当直体制の見直しに伴う実施計画の 変更について

2020年11月13日

東京電力ホールディングス株式会社

3-2. 1～4号当直と作業管理Gの体制見直し前後について (2/7)

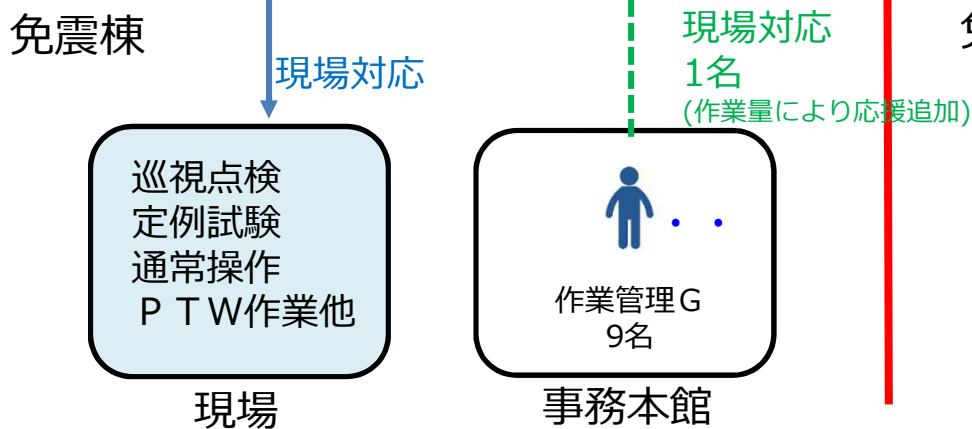
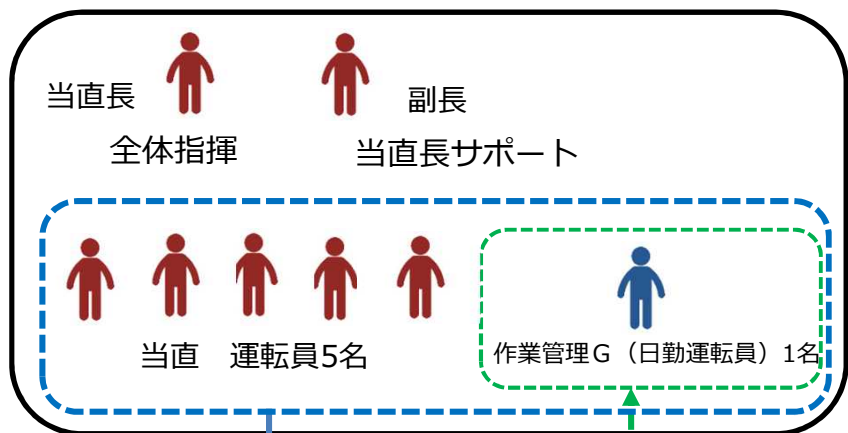
変更前

【平日日勤帯】

当直長 副長

作業管理G
(日勤運転員) 1名

変更後

当直長 副長

作業管理G
(日勤運転員) 6名

【平日夜間帯および休祭日】

当直長 副長

- ・監視業務
- ・P T W準備
- ・巡視点検
- ・警報対応

当直長 副長

作業管理G
(緊急時対応要員) 1名

3-2. 1～4号当直と作業管理Gの体制見直し前後について (3/7)

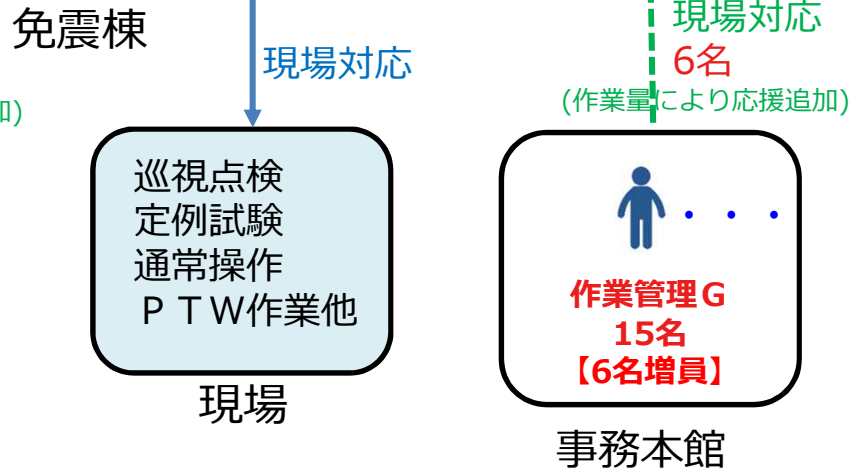
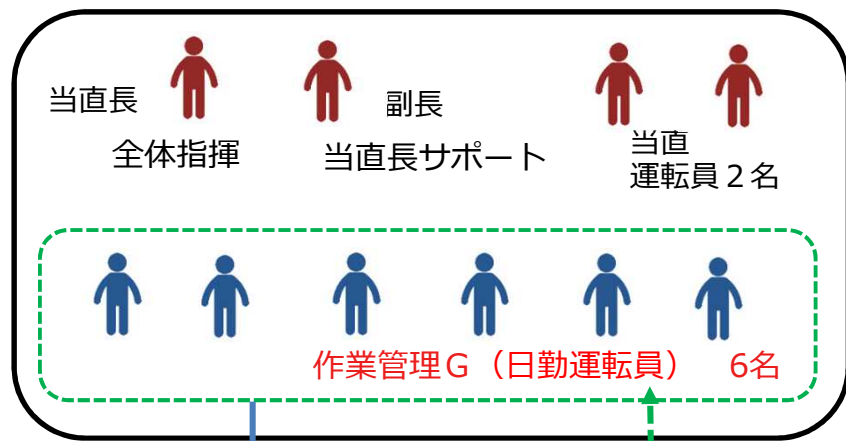
変更前

・当直員7名+作業管理G 1名 計8名

変更後

・当直員4名+作業管理G 6名 計10名 (現場対応は主に作業管理G)

3-2. 1～4号当直と作業管理Gの体制見直し前後について (4/7)

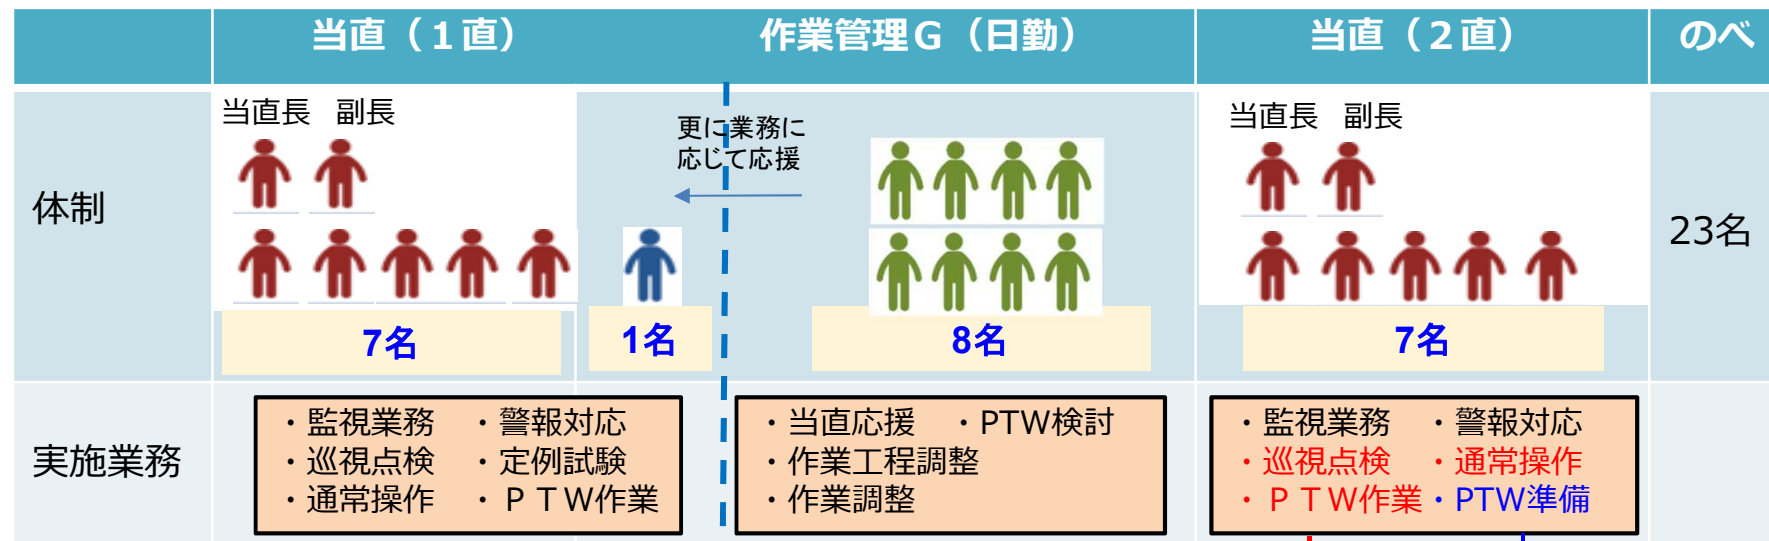
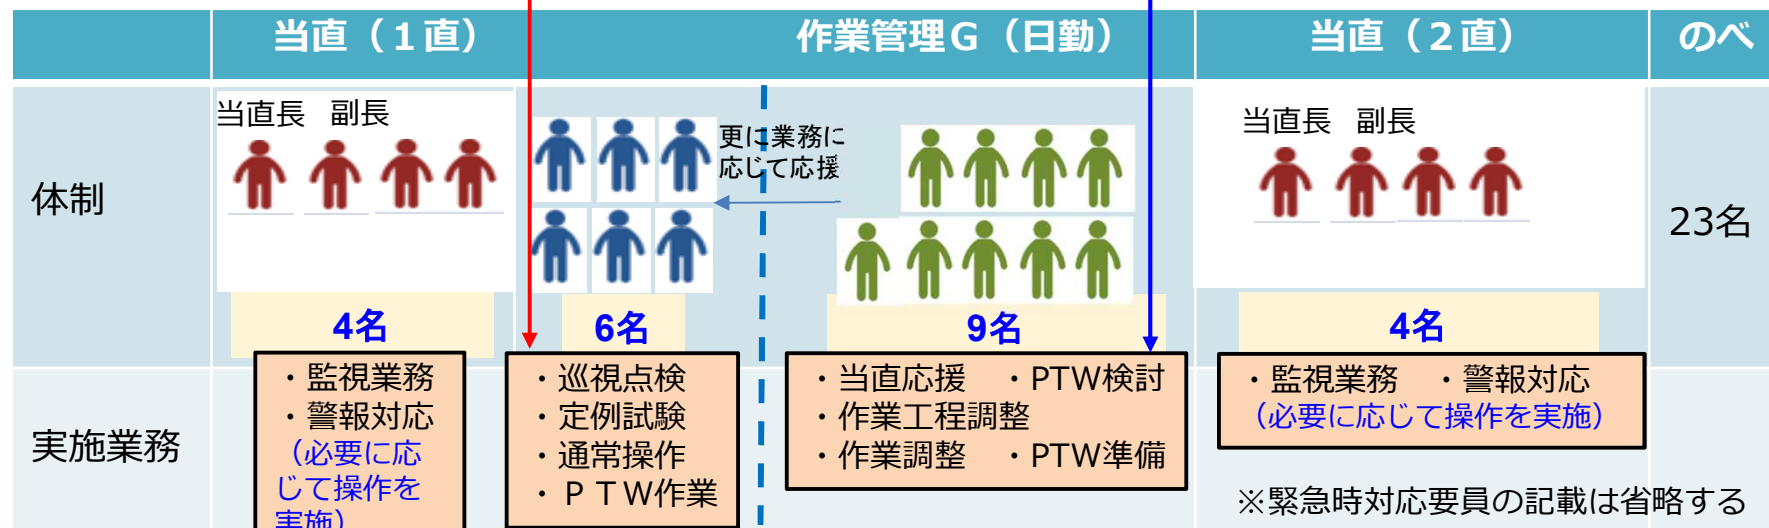
■ 平日1日における体制見直し前後の体制と業務を示す。

変更前

変更後

5-1. 事故発生時の初動対応に要する人数について

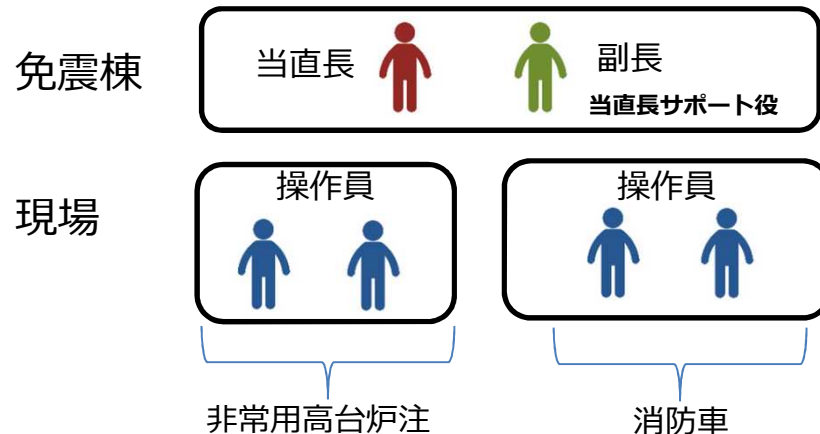
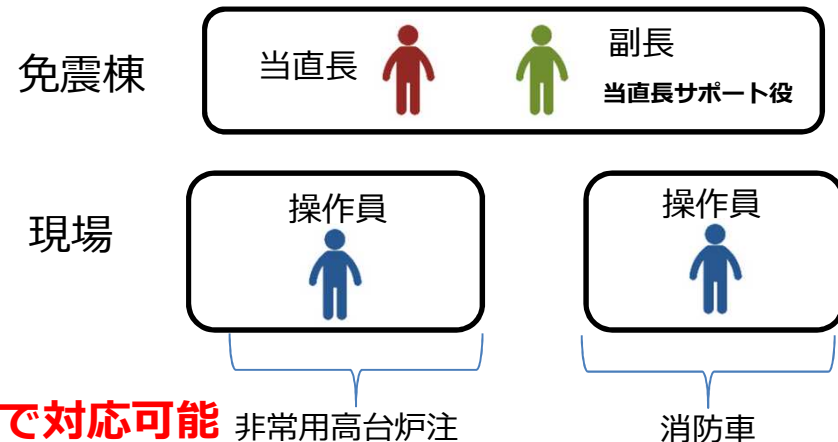
<変更前（震災直後の制定時）>

● 1～4号当直 1班あたり6名

- ・ 2012年3月27日原子力安全保安院に説明。
- ・ 優先すべき事象に速やかに対応できる要員数
- ・ 当時、優先すべき事象は原子炉注水系の復旧
- ・ 現場環境を考慮し、2名1組での対応
(通信手段も十分でなく、高線量下での作業のため2名1組としていた)
- ・ 6名は以下の通り。
当直長1名、当直長サポート役1名（副長）、現場操作員4名（2組）

<今回見直し>

● 1～4号当直 1班あたり4名

- 【前提条件（従来の実施計画上の要員根拠を踏襲）】
- ・ 事故発生時の初動対応ができること
(原子炉注水系復旧の優先は変更なし)
- ・ 休祭日、夜間でも通常業務であるパラメータ監視や操作の対応ができること（業務量調査で実施可能と評価済み）

- ・ 通信手段向上。複数手段確保（PHS, iPhone 等）
- ・ 高台エリア付近等は線量も低い
⇒現場側：1名操作可

10. 構内火災発生時の初期消火体制（イメージ）

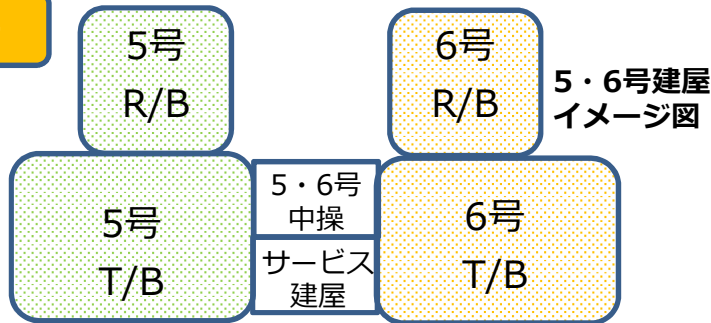
変更前

変更後

変更前

変更後
